Zeitschrift: **Schweizer Ingenieur und Architekt**

Band (Jahr): **106 (1988)**

Heft 15

Centre de rencontres, de spectacles et de loisirs à Moutier BE

maquette, plan de situation 1:1800

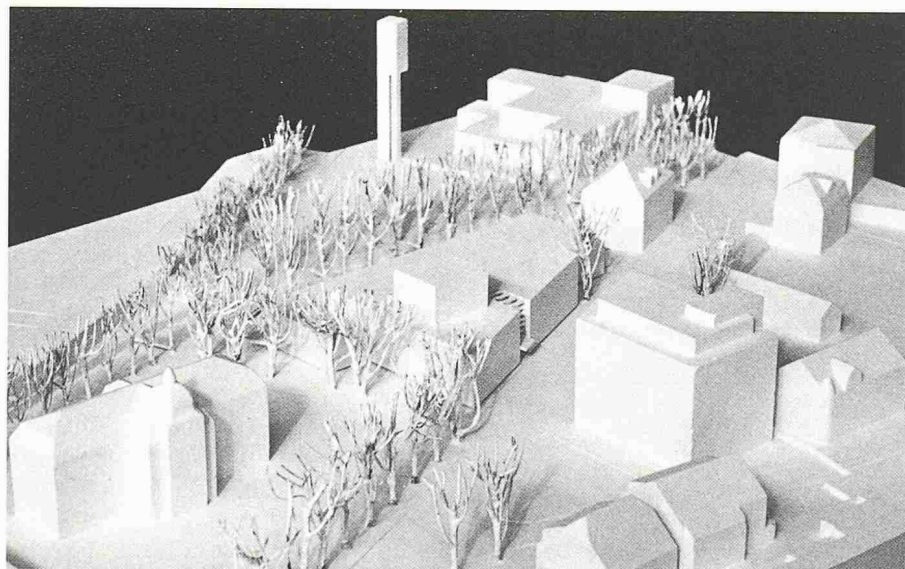
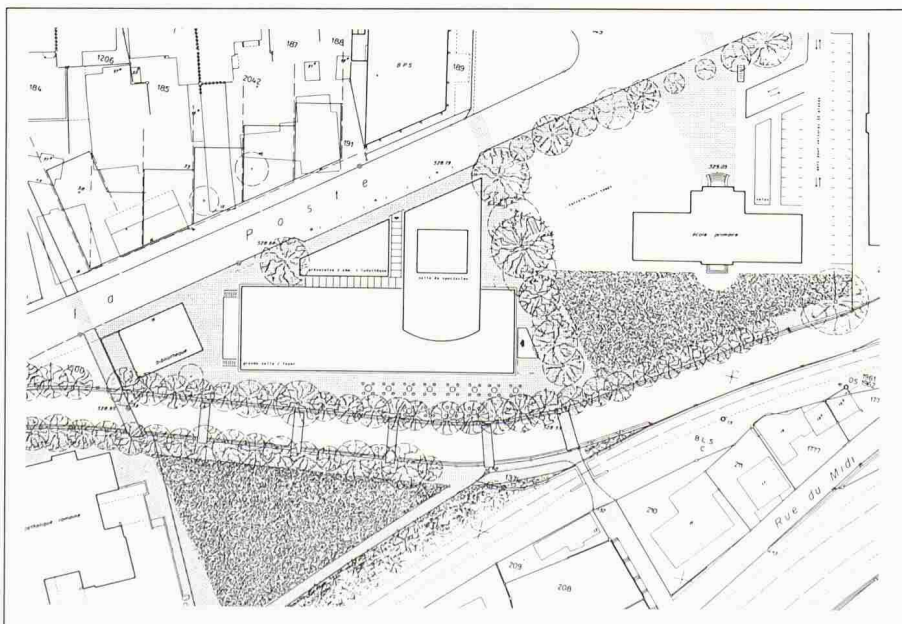
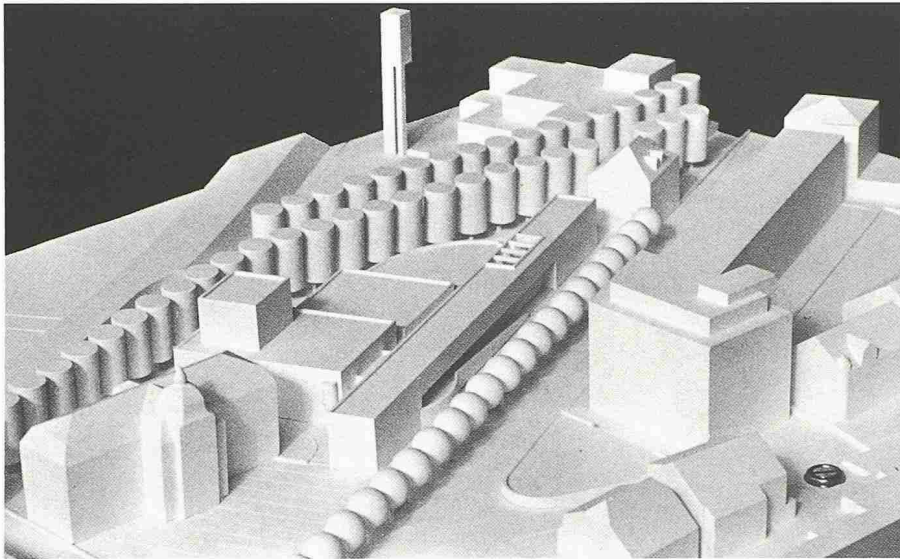
Extrait du rapport du jury

Le projet prend en compte l'espace délimité par l'avenue de la Poste et par le remblai BLS. Un réseau de ponts intègre le parc de l'église aux espaces extérieurs du centre. Le volume de la tour de scène vient habilement compléter l'enveloppe spatiale de la place à son angle Sud-Ouest. La composition volumétrique extrêmement simple respecte l'échelle et l'ordonnance de la ville. D'autre part, le projet reconnaît les valeurs distributives différenciées de l'avenue de la Poste et de la place. La forme architecturale permet une identification facile des éléments du programme et joue sur un contraste entre un système multifonctionnel et souple d'une part et l'écrin fixe du théâtre d'autre part. L'expression de certaines façades reste schématique.

L'entrée principale s'ouvre de façon heureuse sur le préau Sud de l'école aménagé en parc. La disposition des salles situées toutes deux au rez-de-chaussée est bien résolue. L'ouverture de l'accueil, du foyer et de la grande salle sur les rives de la Birse et le parc est bienvenue. La forme, l'organisation et la desserte des locaux annexes n'atteignent pas la qualité du reste du bâtiment.

maquette, plan de situation 1:1800

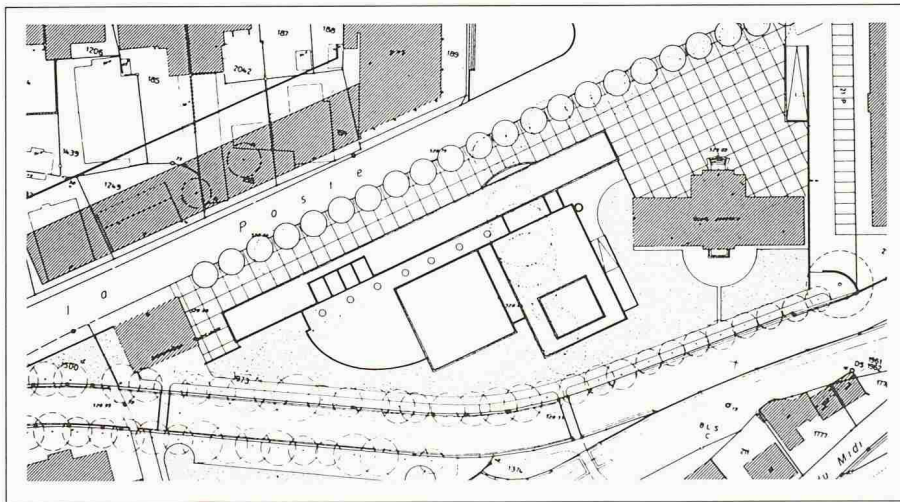
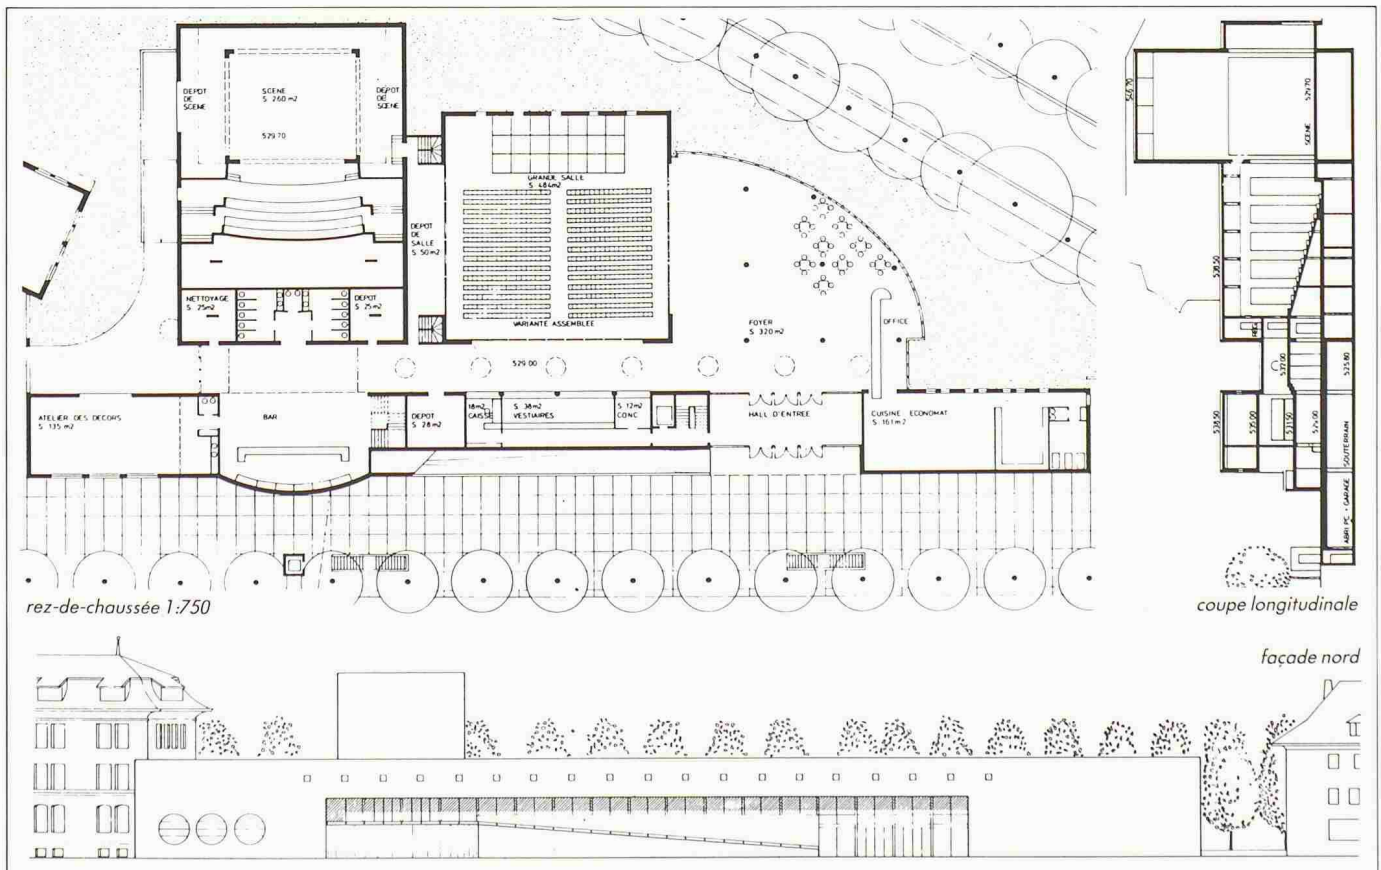
La volonté de prolonger l'avenue de la Poste, par une implantation linéaire, en retrait, qui s'étend jusque sur la place, permet une bonne liaison entre le préau Nord et l'accès principal. Cependant la proximité du volume du collège engendre un espace résiduel difficilement acceptable. Les espaces extérieurs entre la Birse et le centre sont peu intéressants, par contre le parc au Sud du collège est bienvenu. La disposition volumétrique différenciant espace servant et espace servi est très claire.

L'entrée principale est bien située et dégagée, grâce au recul de l'alignement du bâtiment. La transparence à travers le foyer sur les rives de la Birse et le parc est agréable.

Il n'est tiré aucun profit du positionnement des deux salles au rez-de-chaussée. L'accès à la salle de spectacles aurait en effet pu être assuré à ce niveau. Mais paradoxalement, il faut, pour accéder à celle-ci d'abord monter à l'étage par un long couloir et un escalier caché à l'intérieur ou par une rampe complètement à l'extérieur.

maquette, plan de situation 1:1800

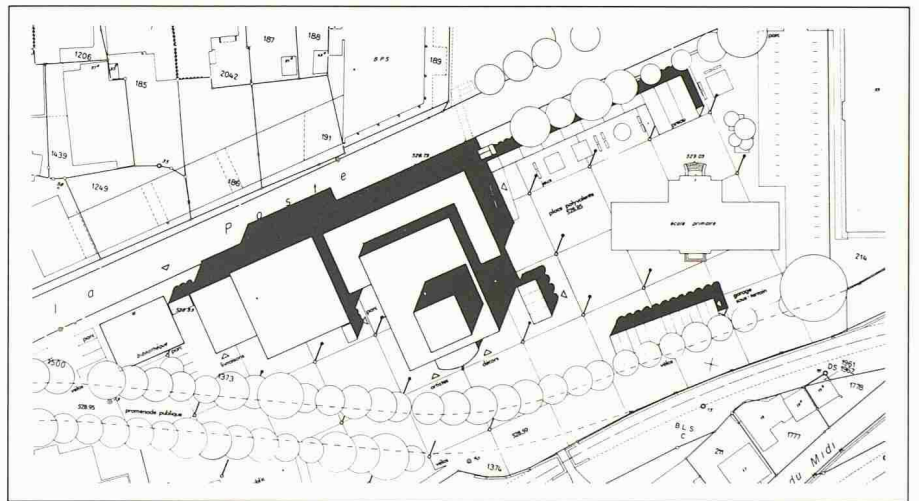
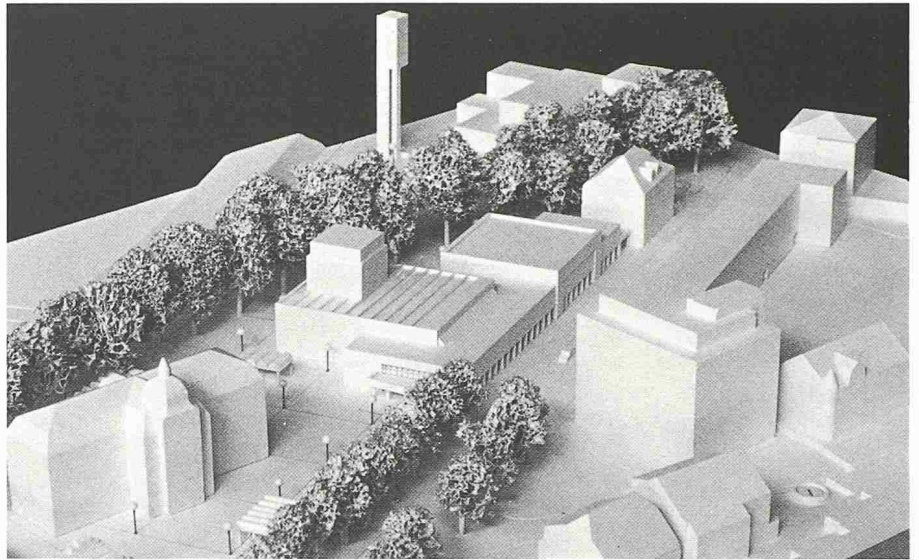
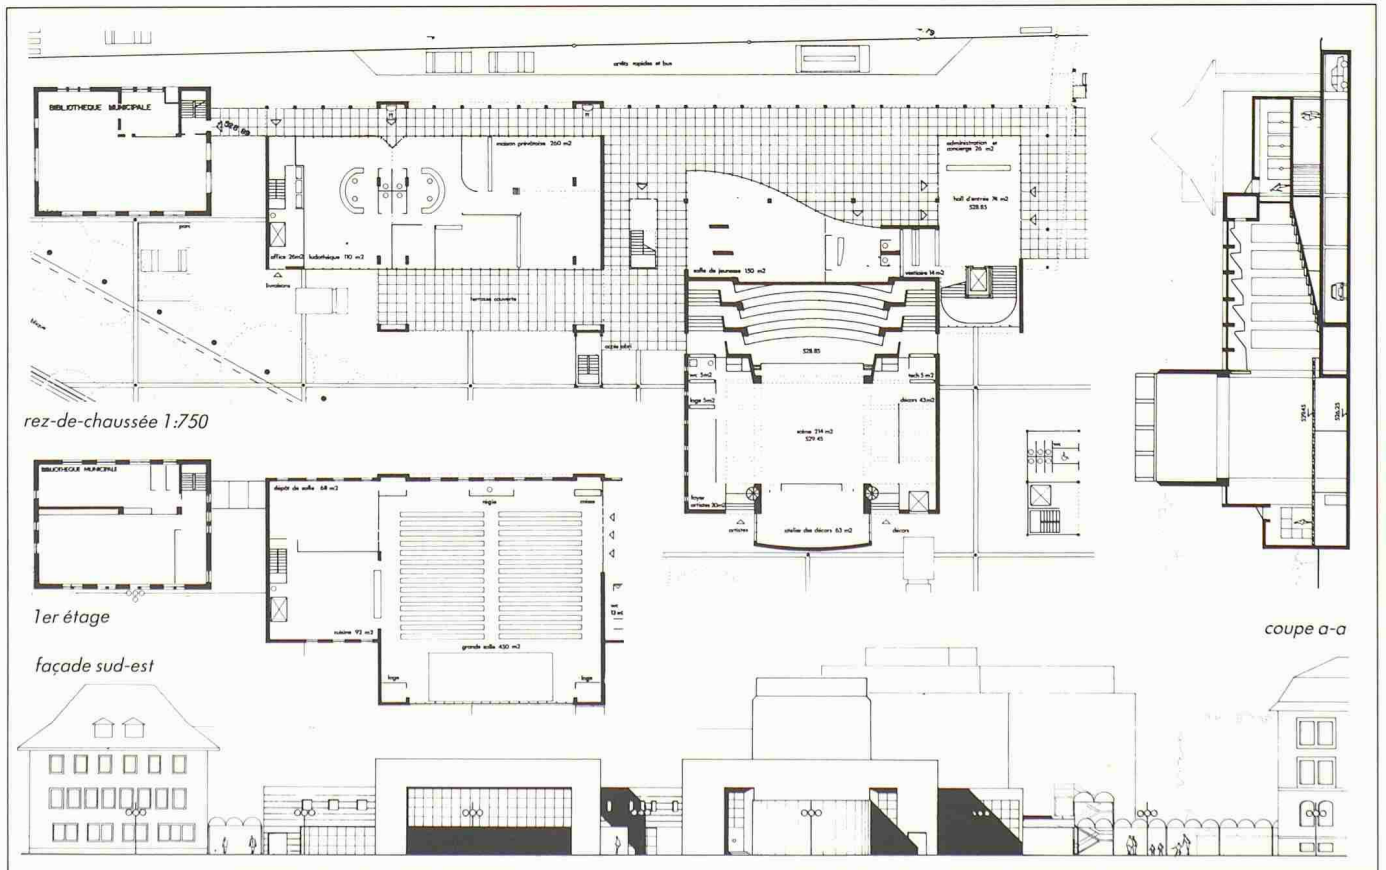
Par sa proposition au Nord de l'avenue de la Poste et par l'implantation du centre culturel au Sud de celle-ci, l'auteur veut fortement renforcer cet axe et le prolonge par un portique à travers la place. Compte tenu des contraintes du programme, la couverture de la Birse n'a aucun sens et, en l'occurrence, n'est pas exploitée du tout. La volumétrie est modeste, relativement simple et articulée. L'ensemble de la distribution des accès sous portique est en contradiction avec leur expression architecturale; la position du volume d'entrée est problématique. L'expression répétée en façade de pseudo cadres n'a aucun rapport ni avec les fonctions portuuses ni avec le système d'accès.

La cage d'entrée aux deux salles est étriquée par rapport à la dimension donnée à l'entrée de la salle de jeunesse et à celle de la ludothèque. La deuxième entrée qui doit permettre une utilisation simultanée des deux salles rend en outre la situation d'accès confuse. L'aménagement de l'espace intérieur de la salle de spectacles est trop rigide et lourd. Le foyer commun aux deux salles est insuffisant.

maquette, plan de situation 1:1800

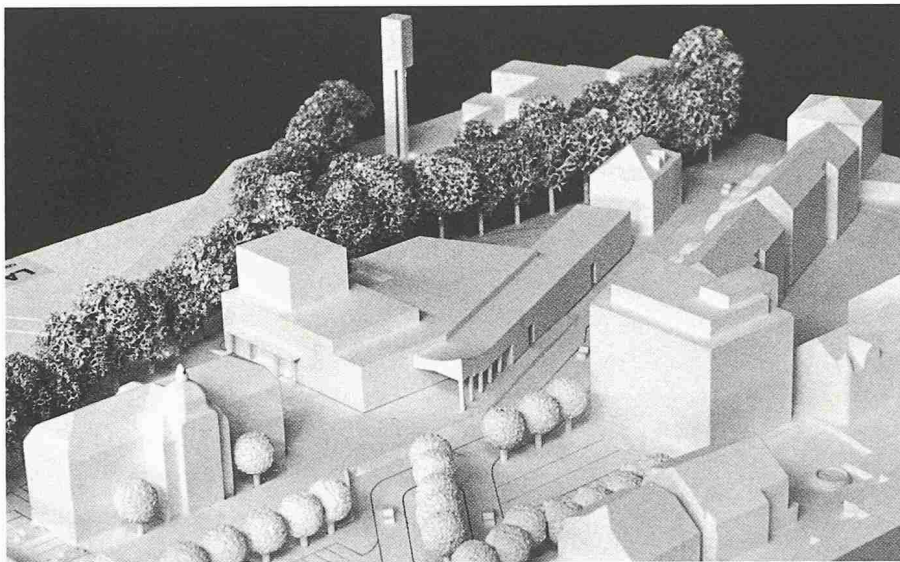
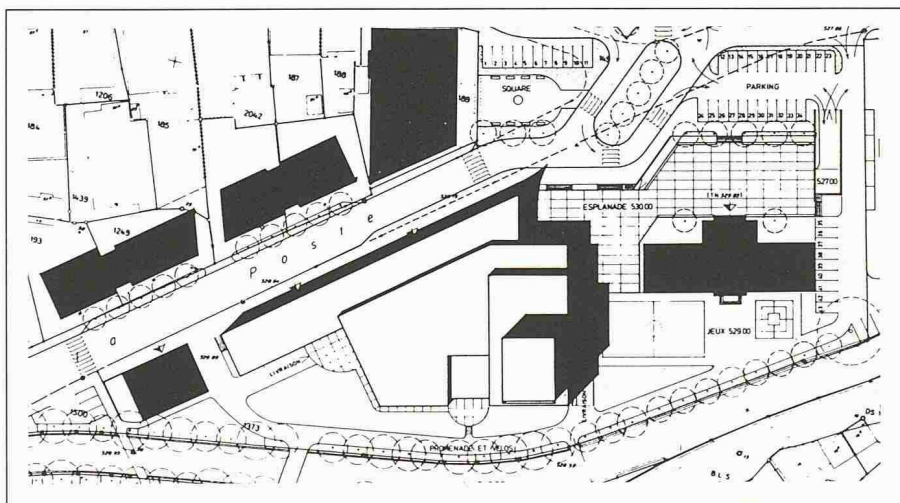
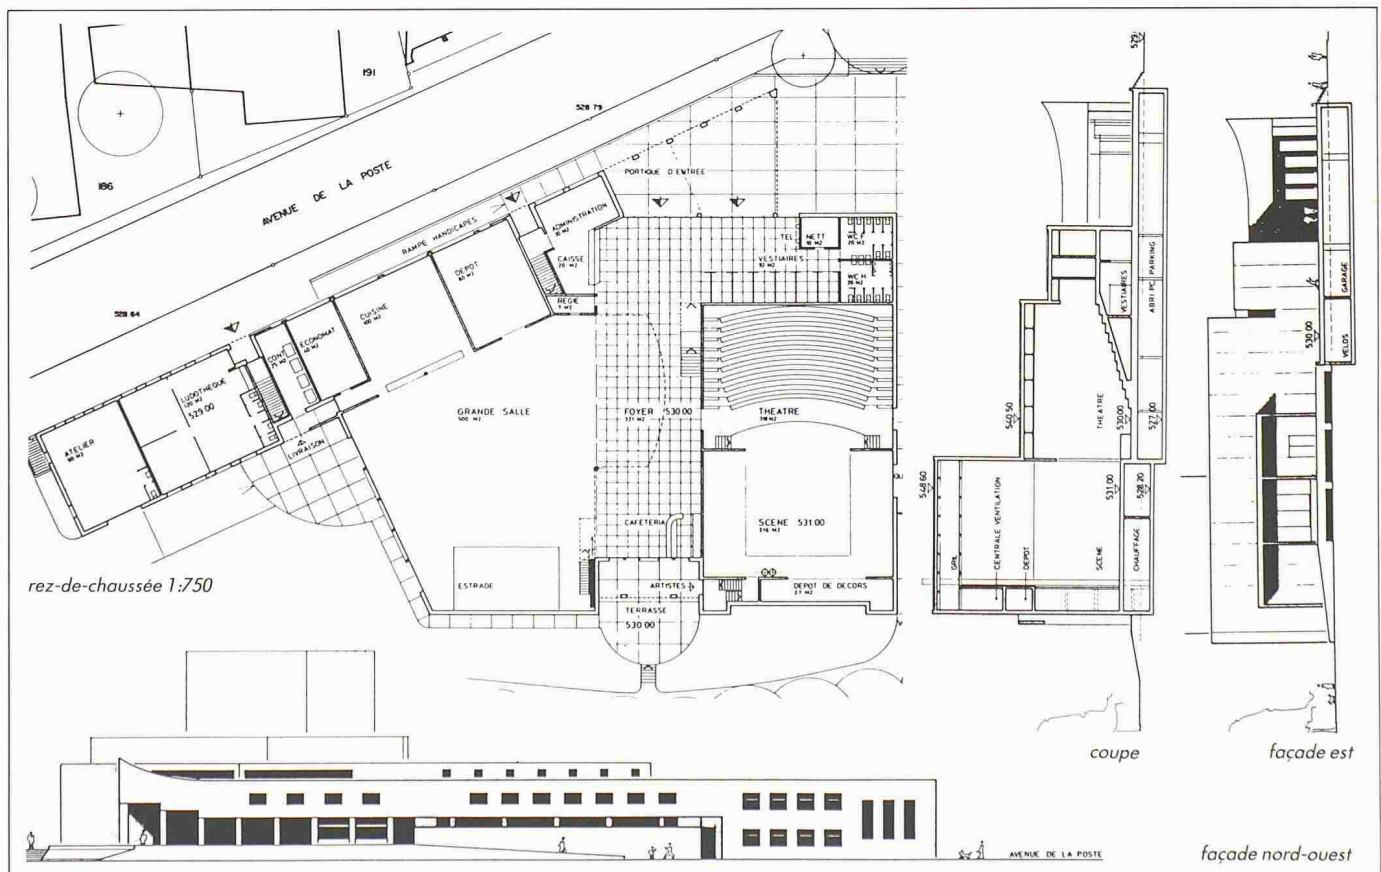
La volumétrie au Nord et au Sud de l'avenue de la Poste renforce cet axe jusqu'à l'entrée de la place. Cette intention est contre-dite par les aménagements confus des circulations, des parkings, des plantations et de l'esplanade. Si cette dernière permet une séparation nette des véhicules et des piétons, par contre ses rapports avec le socle du collège ne sont pas acceptables. La plupart des espaces dégagés le long de la Birse ne sont malheureusement utilisés que pour des fonctions de service. La volumétrie générale, quoique d'échelle modeste, est banale et mal articulée dans ses différentes parties.

Si l'entrée principale est bien perçue de l'extérieur les dégagements en revanche sont étriqués dès qu'on a passé la porte. Les deux salles situées au rez-de-chaussée constituent une solution intéressante. Le foyer assurant la liaison entre ces deux salles, s'ouvre agréablement sur l'extérieur. La salle de spectacles est bien conçue. La forme de la grande salle est en revanche fortuite. L'exploitation simultanée des deux salles est gênée par le vide du foyer.

maquette, plan de situation 1:1800

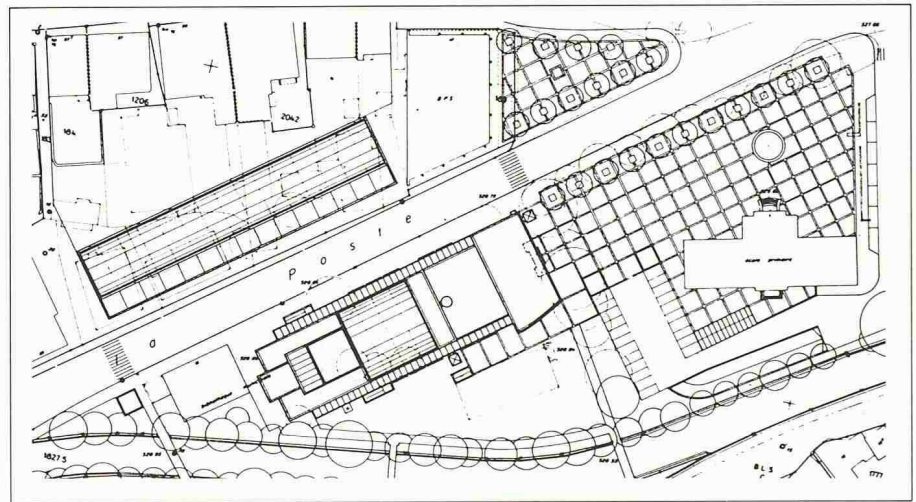
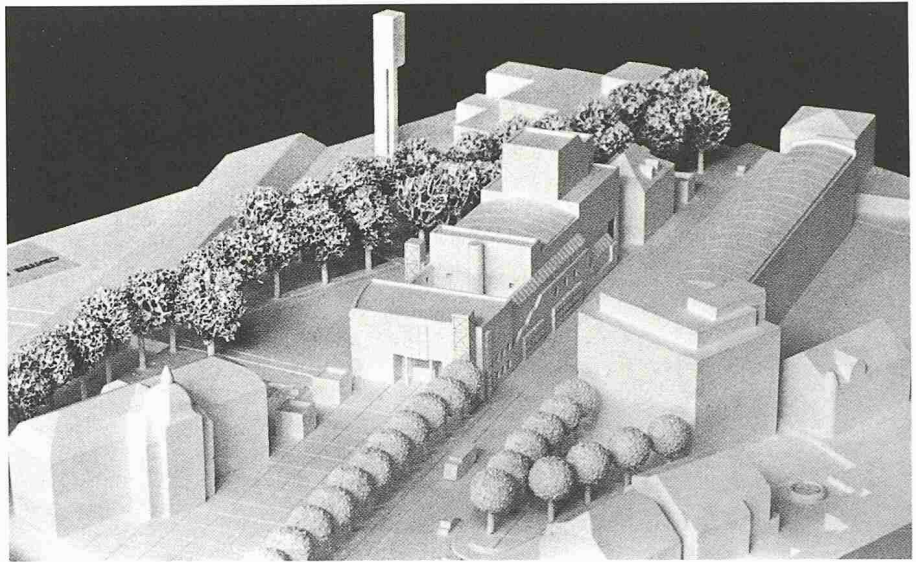
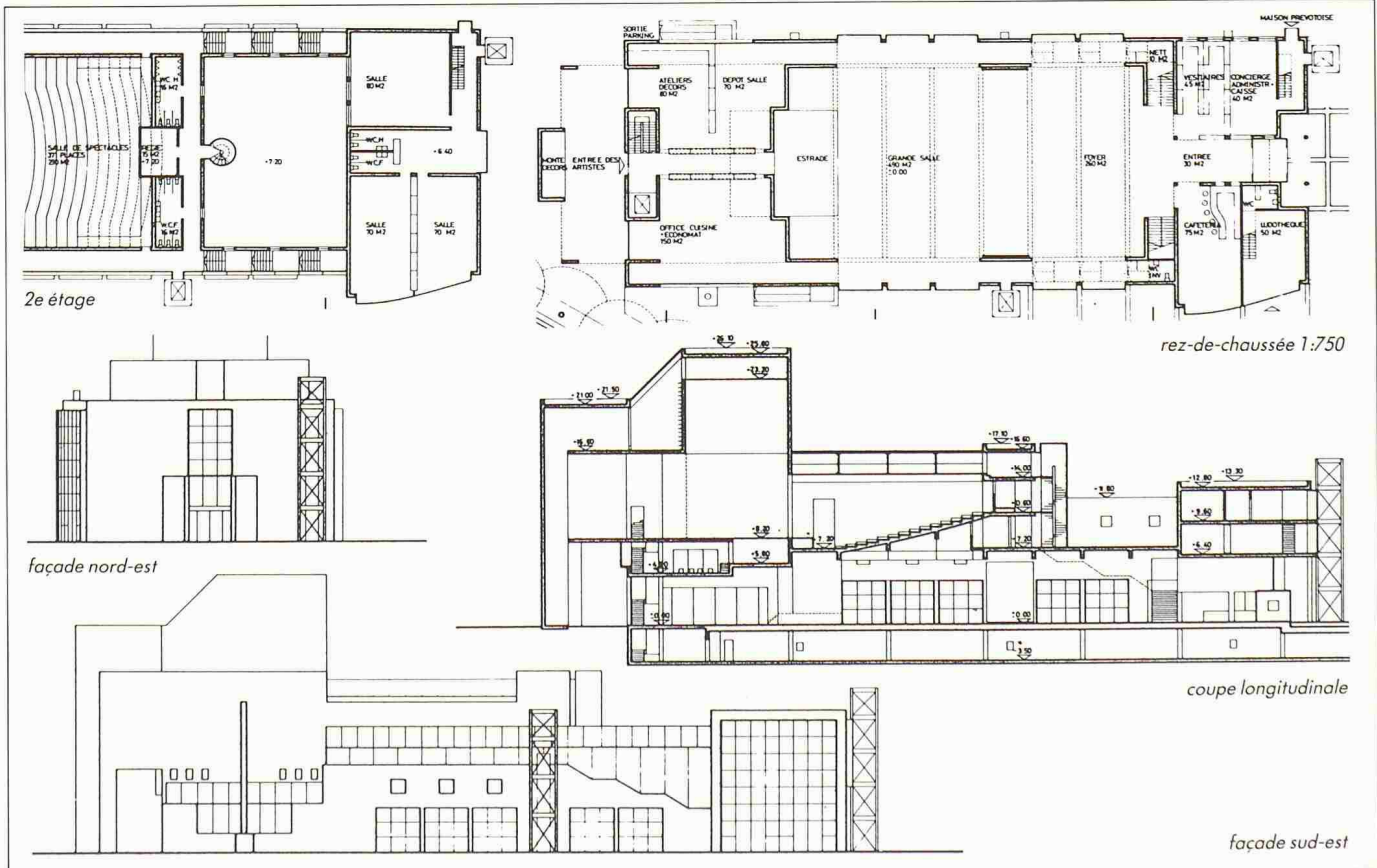
Le parti de renforcement de l'avenue de la Poste, prolongé au travers de la place par des plantations, est clair; le préau Nord de l'école devient l'espace principal d'accès. Le traitement égal du front de rue et de la façade côté Birse ne tient pas compte des caractères spécifiques de ces espaces. La disposition de l'entrée de la Maison Prévotoise est mauvaise. La volumétrie est écrasante; les rapports de masses avec la bibliothèque et l'église sont hors d'échelle. L'ensemble est grandiloquent et ne dialogue pas avec la ville.

Les deux salles superposées fonctionnent bien. Le plafond «en voûte» de la salle de spectacles rend toutefois difficile son accès pour l'équipement scénographique. Le foyer constitue un prolongement logique et facilement exploitable de la grande salle. En revanche l'accès à la salle de spectacles est trop long. L'entrée principale, bien située dans l'axe du bâtiment et donnant sur le préau Nord de l'école, manque d'ampleur.
